Meie 01.11.2023 nr 7.1-1/23/19511-4

Haapsalu linn Uuemõisa alevik Tallinna mnt 79 km 69,885 ristumiskoha ümberehitamise nõuded

Joonis 1. Ristumiskoha pikikaldete kujundamine

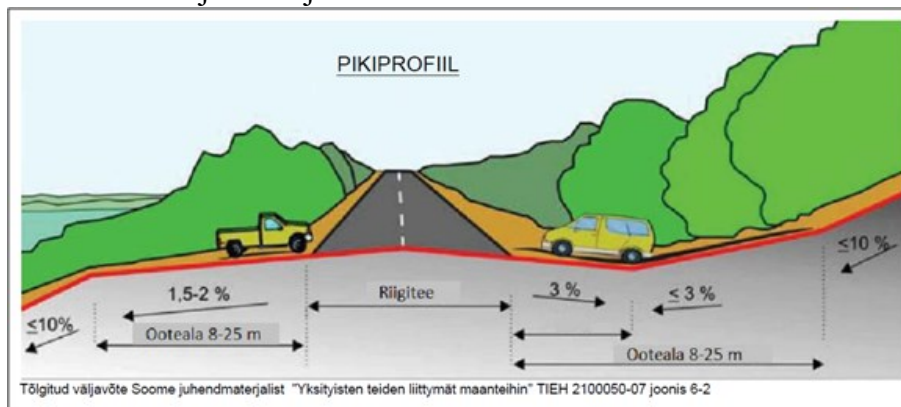
11. Ristumiskoht projekteerida riigiteega võimalikult täisnurga all. Ristumiskoha pikikalded määrata vastavalt alltoodud joonise põhimõtetele arvestusega, et riigitee alusele maale sademeveett üldjuhul ei juhitata.
